対策箇所説明図

2) 欠陥発生箇所

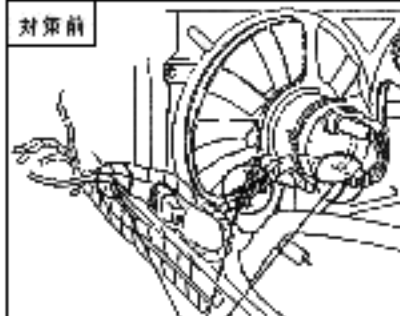
燃料分配器とゴム製燃料ホース（供給側及び戻り側）の接続部にある留金具を過度に締めつけたものがあり、原動機の熱により、変形又は損傷し最悪の場合、燃料が漏れるおそれがある。

全車両、燃料ホース（供給側及び戻り側）を新品と交換するとともに、当該燃料ホースの留金具を対策品と交換する。

1) 欠陥発生箇所

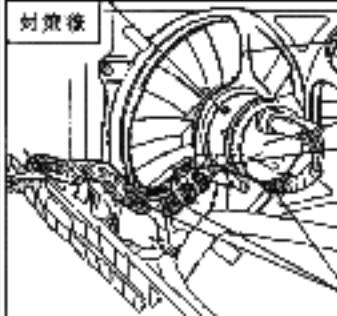
電動ファン用電気配線の配線が不適切なため、周囲のエッジ部分に干渉するものがあり、電動ファン用電気配線が損傷し、最悪の場合、短絡して焼損するおそれがある。

全車両、電動ファン用電気配線に保護チューブを、ファンモーターハウジングのエッジ部にゴム製の保護カバーを取り付けるとともに、電動ファン用電気配線を保持具により固定する。
